INFORME FINAL AUDITORÍA DE DESEMPEÑO

FONDO DE DESARROLLO LOCAL DE CHAPINERO – FDLCH

EVALUACIÓN A LA CONTRATACIÓN DE OBRA (MALLA VIAL, PUENTES VEHICULARES Y/O PEATONALES, SALONES COMUNALES) Y OTROS; PATRIMONIO CULTURAL, VIGENCIAS FUTURAS, FIDUCIAS Y PATRIMONIOS AUTÓNOMOS, SISTEMA GENERAL DE PARTICIPACIÓN, PROYECTOS AMBIENTALES QUE APLIQUEN EN LA LOCALIDAD.

CÓDIGO AUDITORÍA N° 150

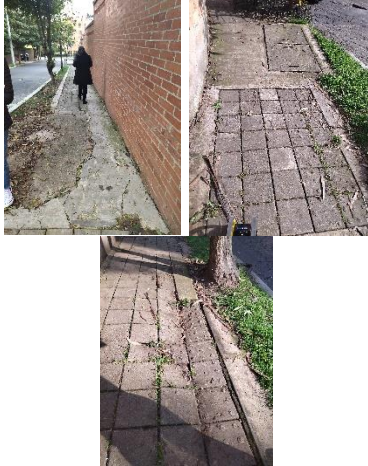
NO	CIV	DIRECCIÓN	ESPACIO	DAÑO	FOTO
1	2001030	Calle 74 entre Cra 10 y cra 11	Andén	Fractura losas	
2	2001428	Carrera 13 entre Calle 61	Pompeyano	Fractura sardinel	
3	2001379	Carrera 13 entre Calle 62	Pompeyano	Fractura Sardinel y Bordillo	
4	2001108	Calle 70 entre Cra 12 y Cra 14	Andén	Ausencia de tapa cámara de inspección	
5	2001675	Calle 54A Entre Cra 9	Bahía	Bache	
6	2001024	Carrera 13 entre Calle 72 y Calle 73	Andén	Fractura sardinel

NO	CIV	DIRECCIÓN	ESPACIO	DAÑO	FOTO
7	2001502 - 2001489	Calle 61 entre Carrera 4 - 5 Y Carrera 5 entre Calle 61 - 60 A	Andén	Fisuras en borde rampa	
8	2001417	Calle 68 entre 1 Este y Carrera 1 - Carrera 1 entre Calle 68 - Calle 70	Andén	Fractura Hundimientos Desnivel Maleza	
9A	2000898-2000933	Calle 83 entre carrera 7 - Cra 6	Escaleras	Desprendimiento pañete muro mampostería	
9B	2000898-2000933	Calle 83 entre Cra 6 y Avenida Circunvalar	Escaleras	Fractura Hundimientos Desniveles

Sin desconocer los argumentos expuestos en la respuesta referente a las gestiones adelantadas en el marco de la póliza de estabilidad y calidad de la obra y la voluntad del contratista para atender las situaciones de los daños evidenciados; no obstante, al considerar que a la fecha de cierre del informe no se ha logrado dicha acción, se hace evidente que la situación persiste por lo cual se hace necesario efectuar su seguimiento a través del plan de mejoramiento.

Visita	CIV	Dirección	Elemento	Inversión
	CIV 2001675

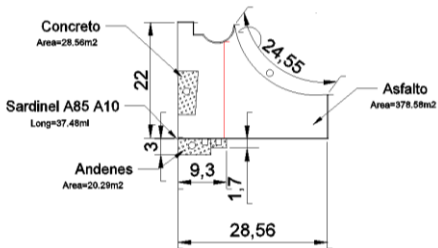
Así mismo, la hoja de Vida del segmento intervenido CIV 2001675 mediante el contrato 103-2018 registra un valor de intervención total de \$229.354.126, con un área de intervención total de 727.88 m2 que incluye la intervención de la longitud del segmento vial de 62.36 m y la bahía con un área de 329.14m2.

Es pertinente resaltar que en la situación planteada no se está cuestionando el área total del segmento intervenido CIV 2001675 mediante el contrato 103-2018, que fue evaluado en la Auditoría de Desempeño 122-2021, donde su área total contempla de forma conjunta el área del segmento vial y el área de la bahía que fue medida en su momento conforme a la indicación y guía del contratista y la interventoría en la visita efectuada el 27-04-2021.

En tanto para el caso planteado que nos ocupa se está cuestionando el área intervenida de la Bahía, que fue medida en terreno conforme a las áreas que se indicaron como ejecutadas con el contrato 100-2017 en visita guiada por contratista e interventoría del 02-11-2021 respecto de las medidas que se tenían en el contrato 103-2018. Es así como una vez verificadas estas medidas en terreno se cuantificó el área que se evidenció como la doble intervención de la bahía; efectuando el traslape de las áreas reportadas como intervenidas tanto por el contrato 100-2017 y el contrato 103-2018.

CIV 2001675

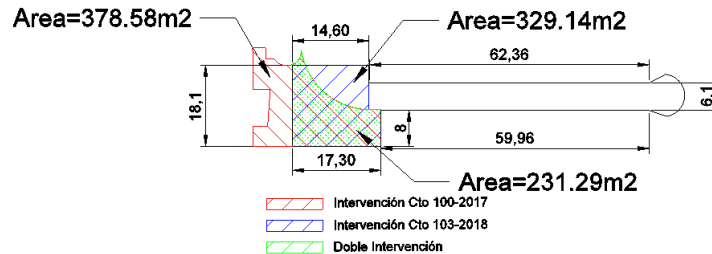
En este sentido, el área que se traslapa con la doble intervención sería de 231.29m2, cuya cuantía del COP 103-2018 asciende a **\$ 71.361.498**.
